1階平面図
※1階ハイスタッド

2階平面図

準防火地域対応
CANADWELL-
物件名
オアシス八尾本町
5号地

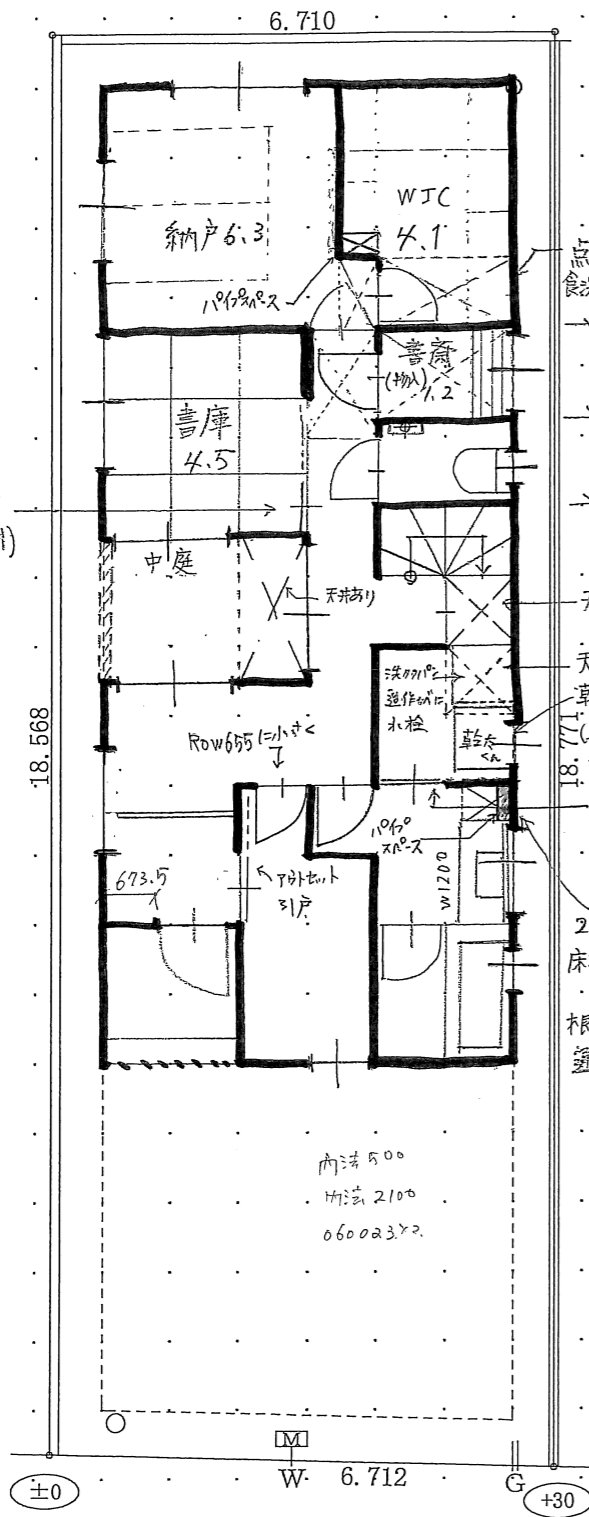
※配管経路、壁、天井各部点検口必要

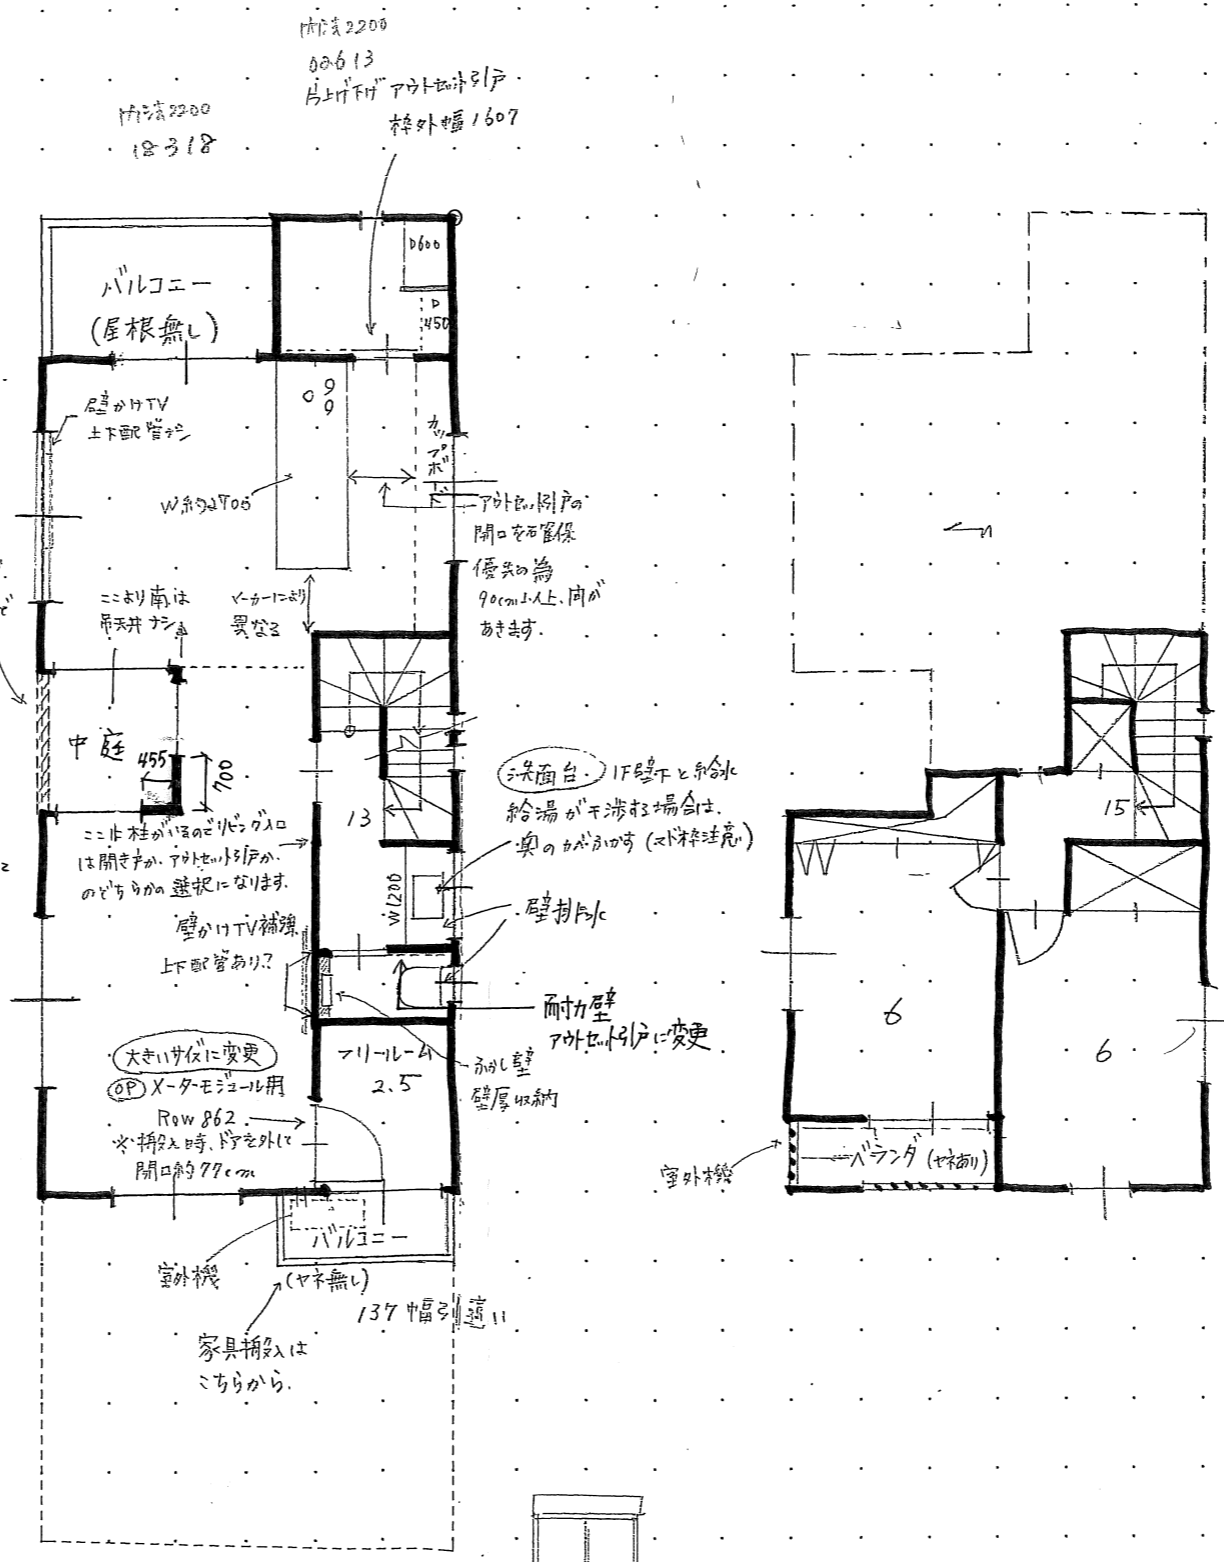
前のバルコニーサイズで、この黒塗り部分の幅が小さ過ぎて、エアコンの配管が通せないので、バルコニーを少し横に広げています。
